快速建筑设计100例

100 Samples of Architecture Design Sketch

黎志涛 编著

前　言

例60　聂耳纪念馆设计

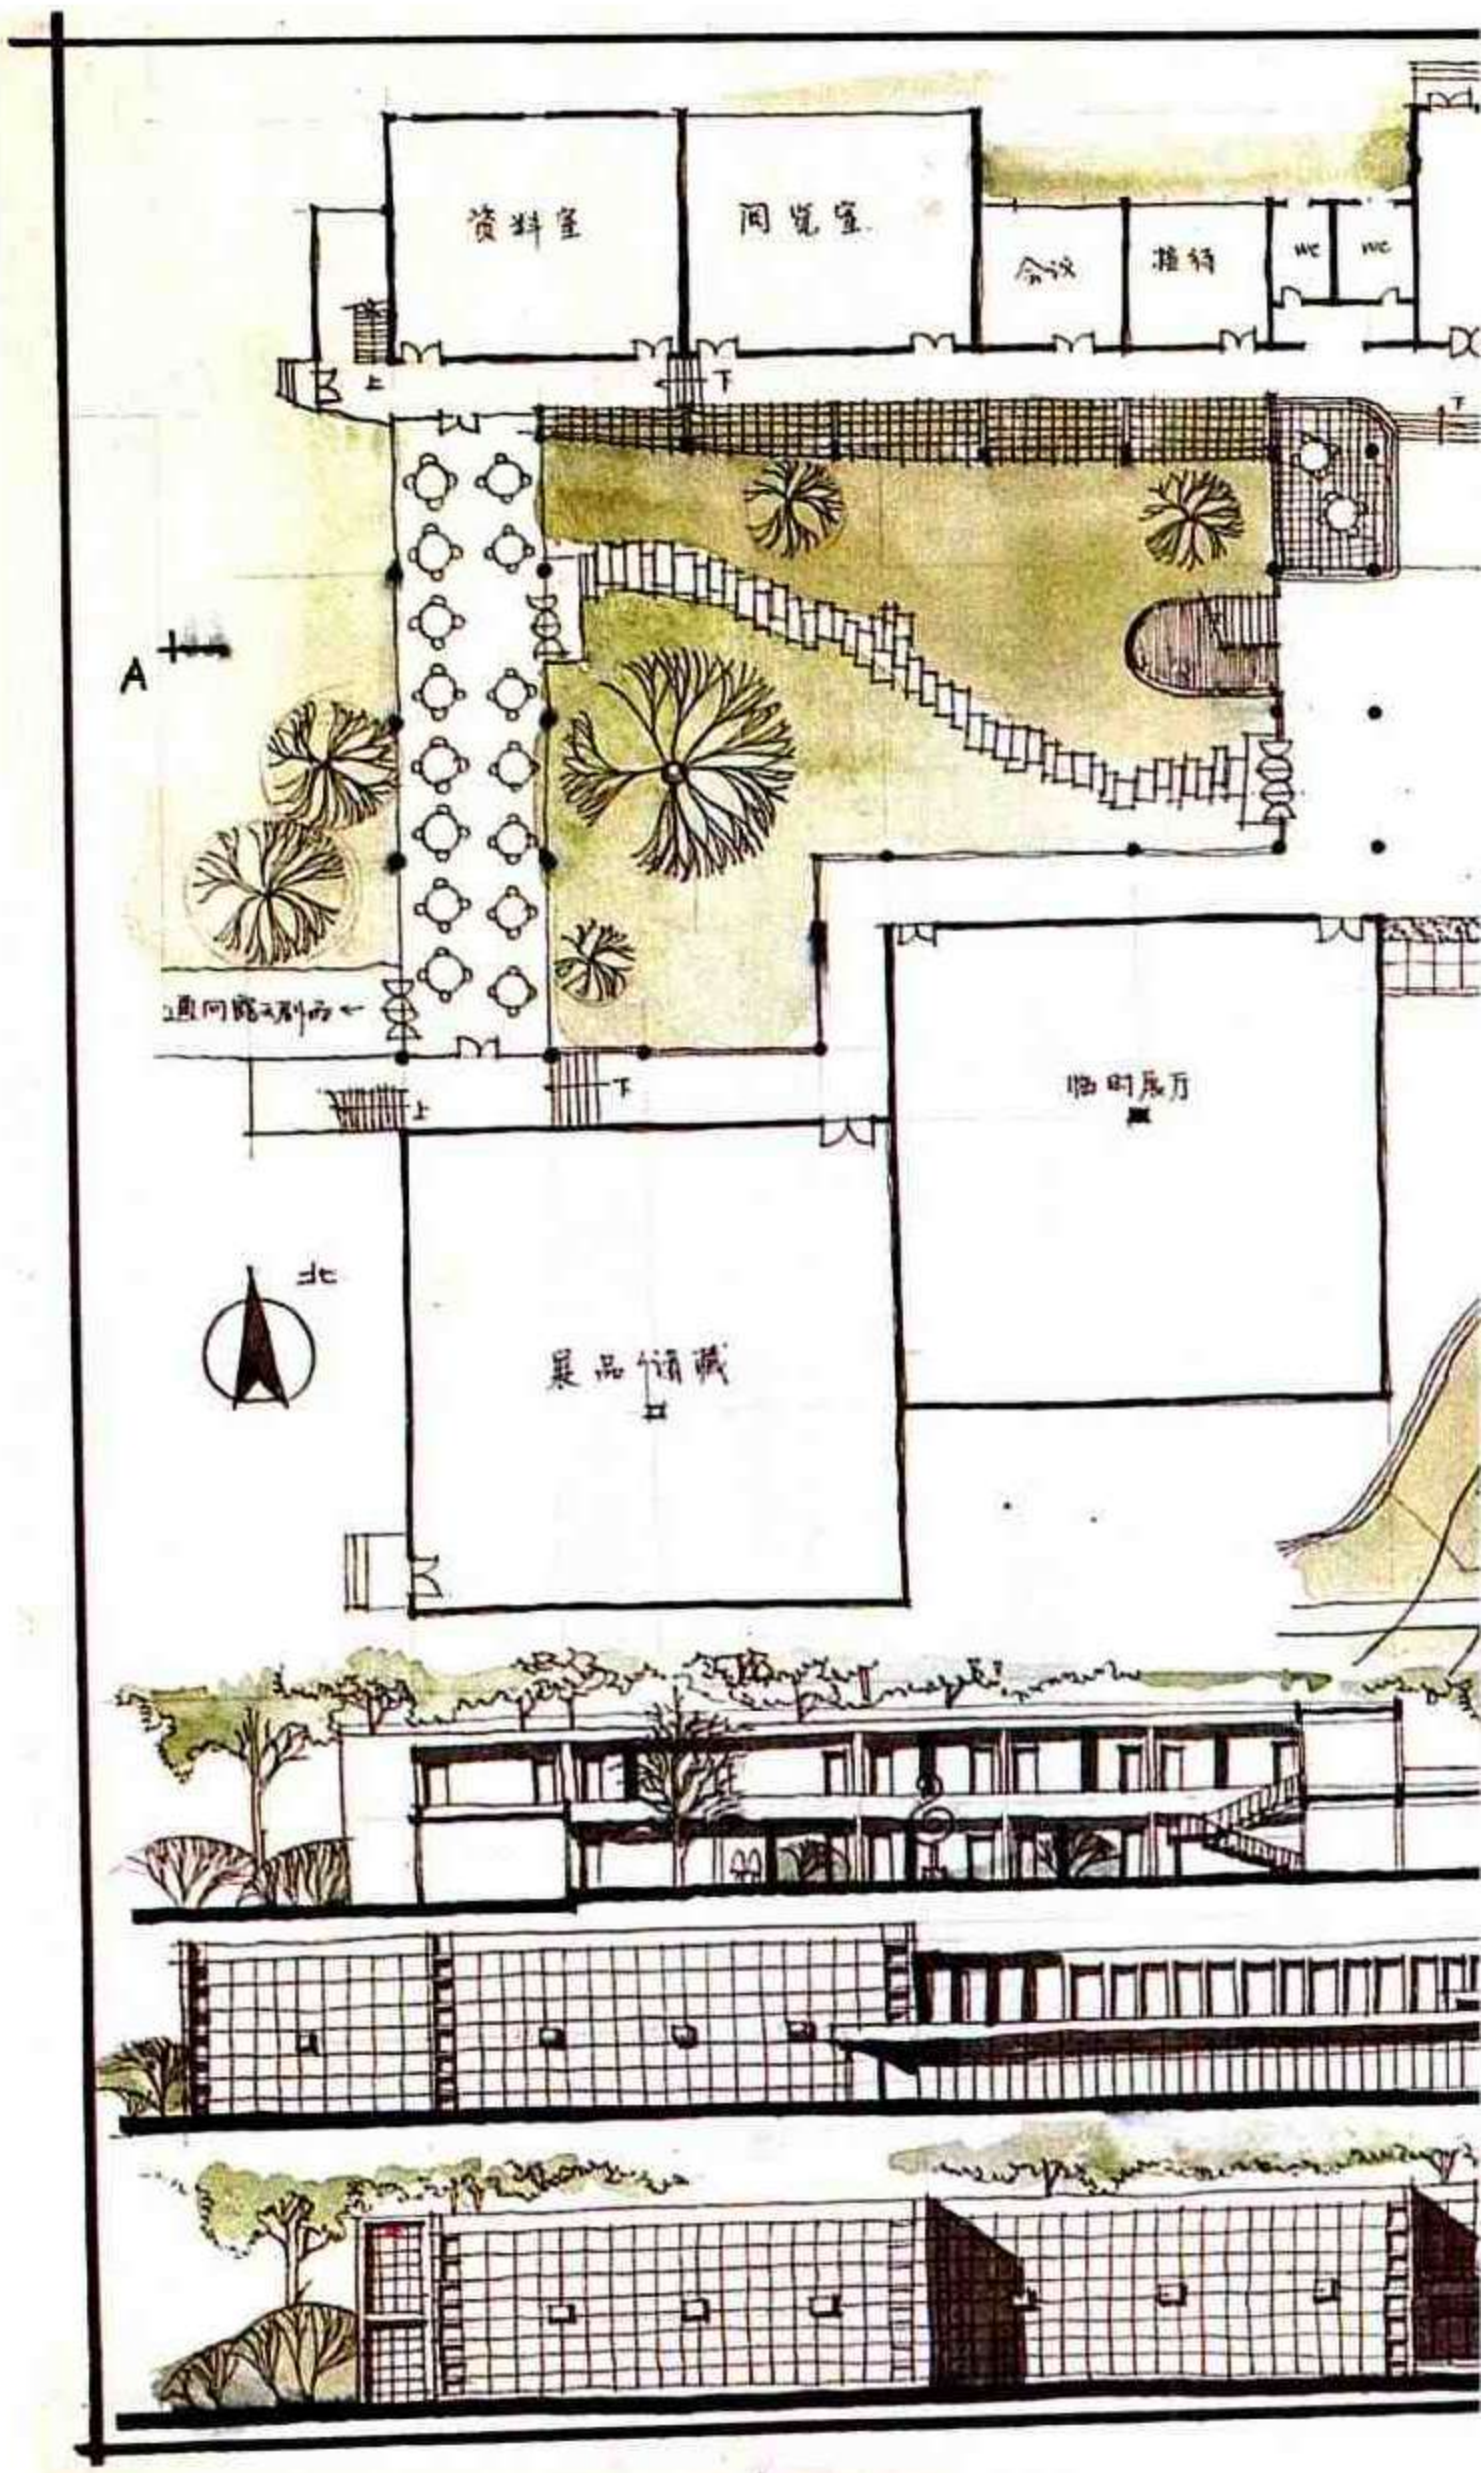
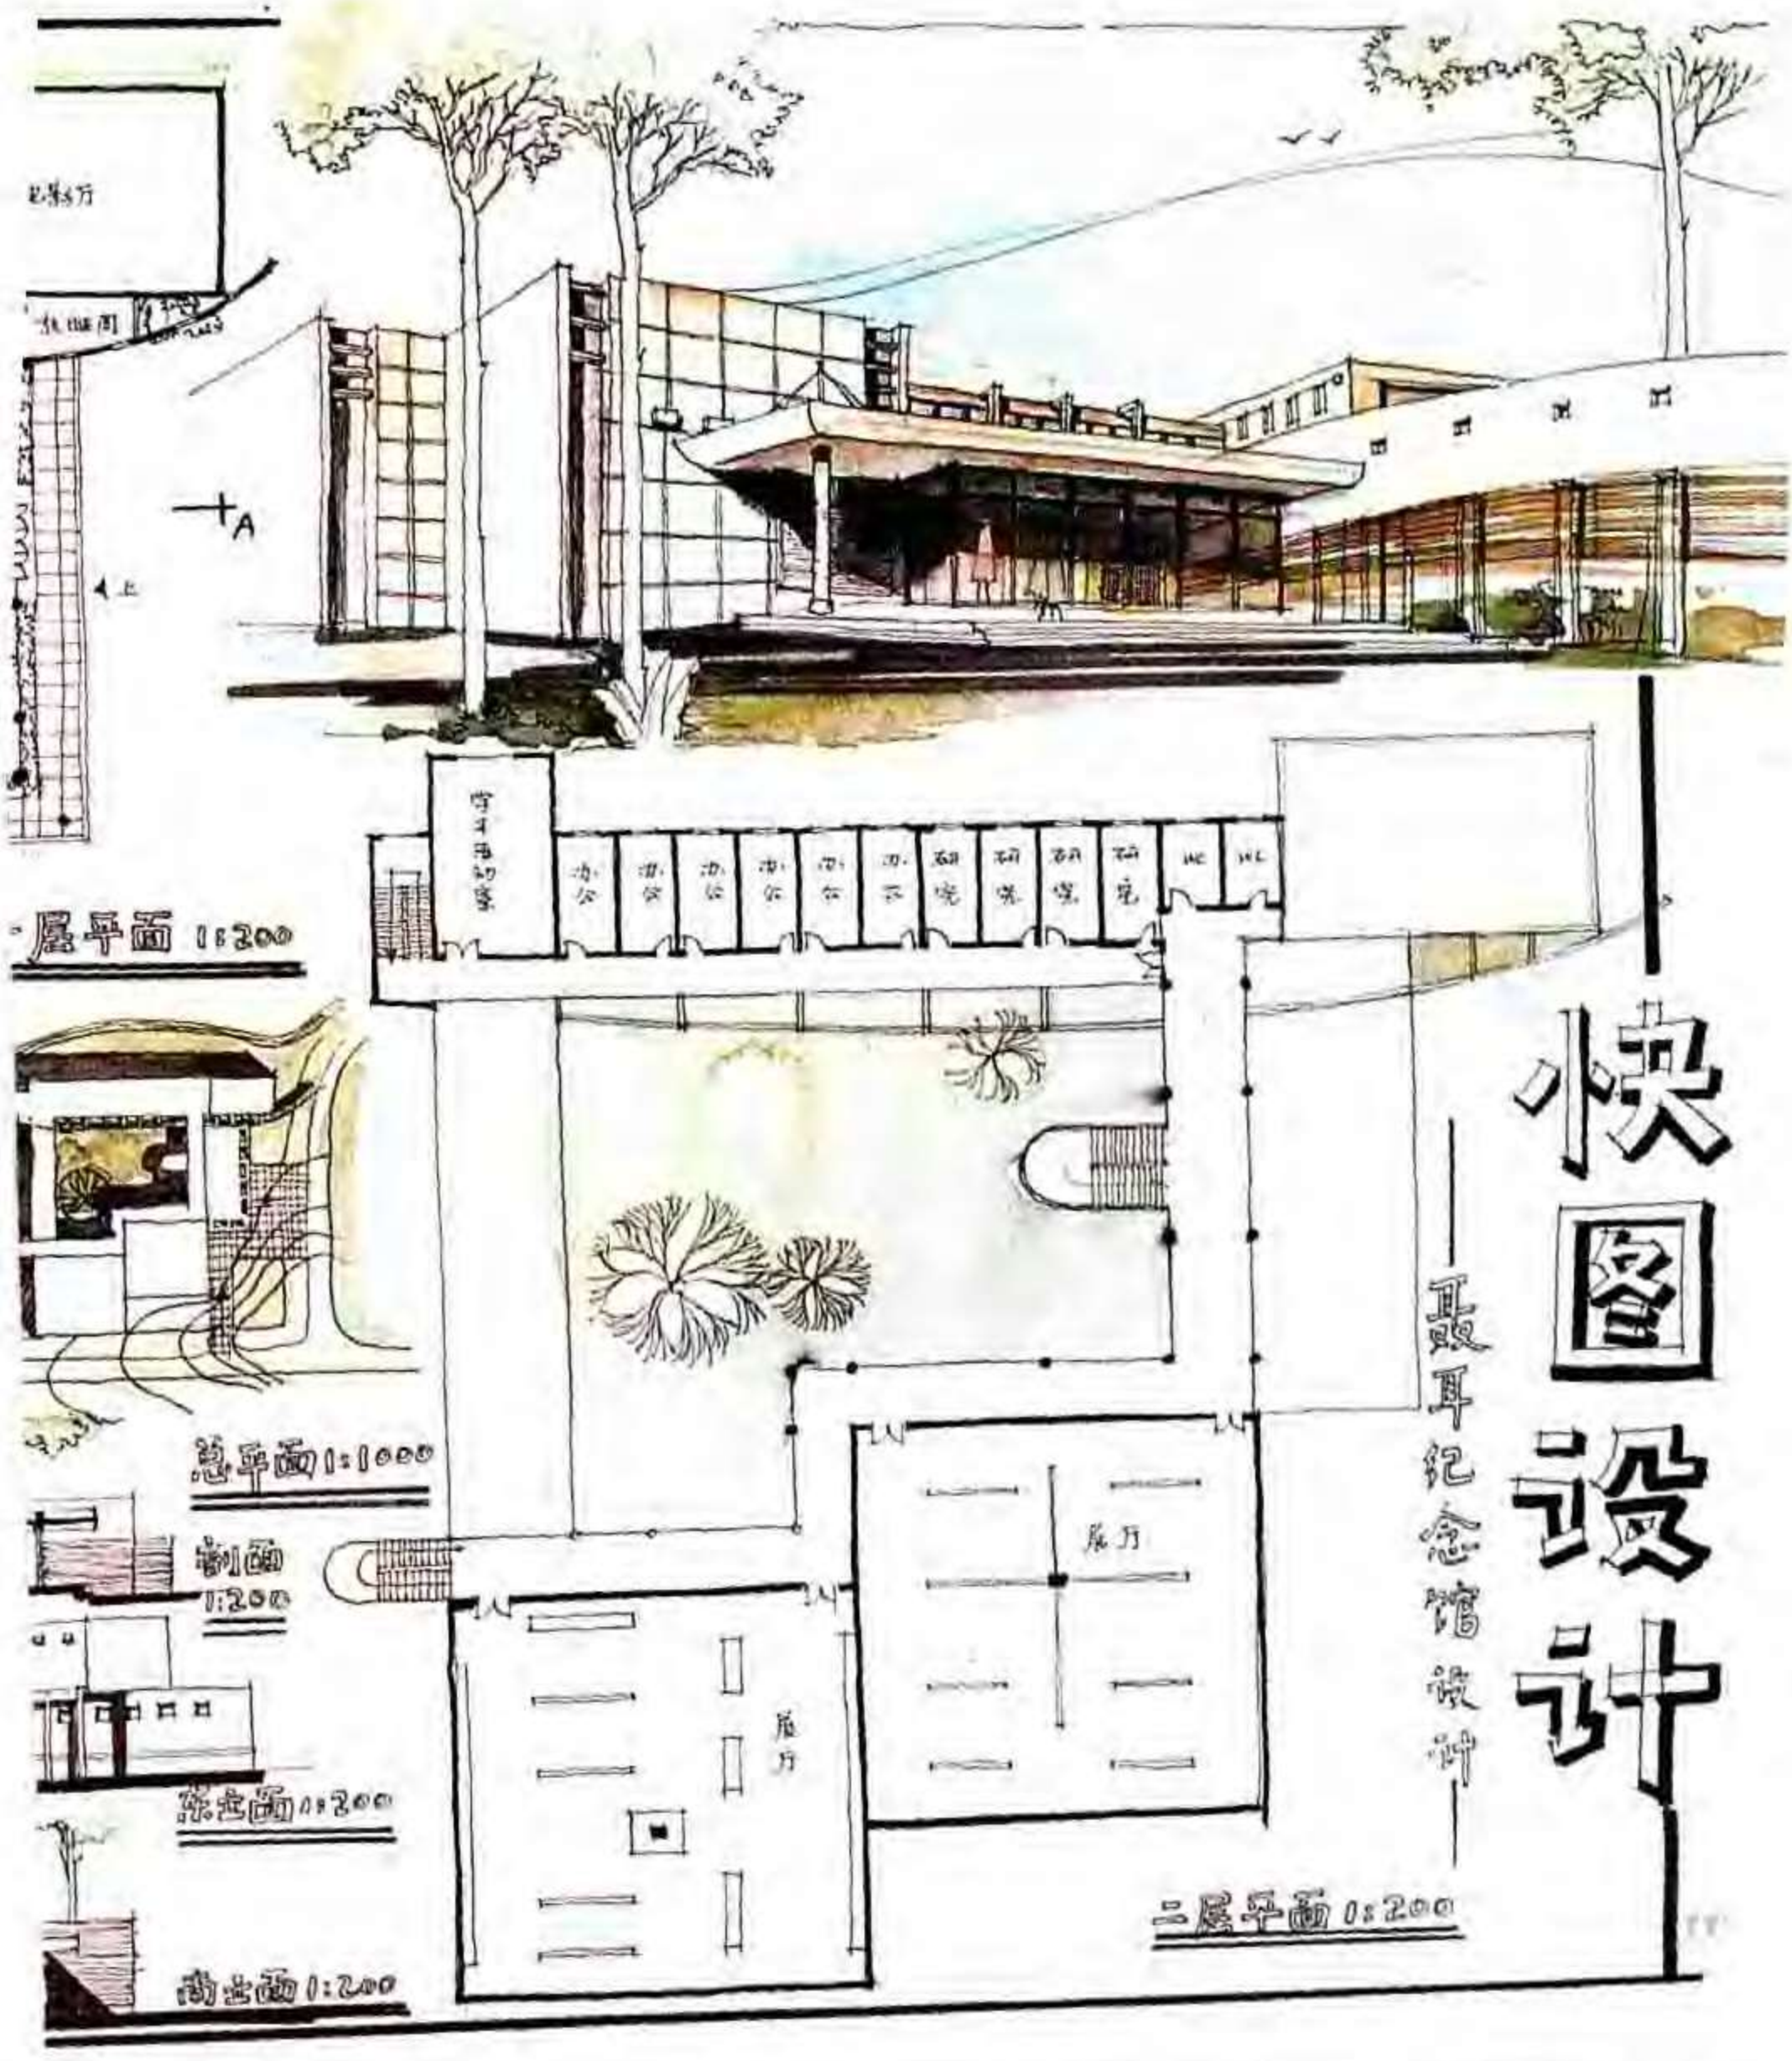
设计 —— 总平面围绕保留大树呈内院式布局，体现南方特色，但北面一字形二层楼遮挡了内院的景观视线，且体量较生硬，与湖岸走向结合不自然。露天剧场没有结合地形布局，游离于建筑总体规划之外。建筑设计功能分区较清楚，但学术活动室位于二层与办公区相混，不妥。

表现 —— 版面匀称、紧凑，表达清楚，色调统一。利用淡彩衬托平、立、剖面图，效果较好。透视图中展厅形体的比例与东立面不符。右侧弧形构架透视感有误。
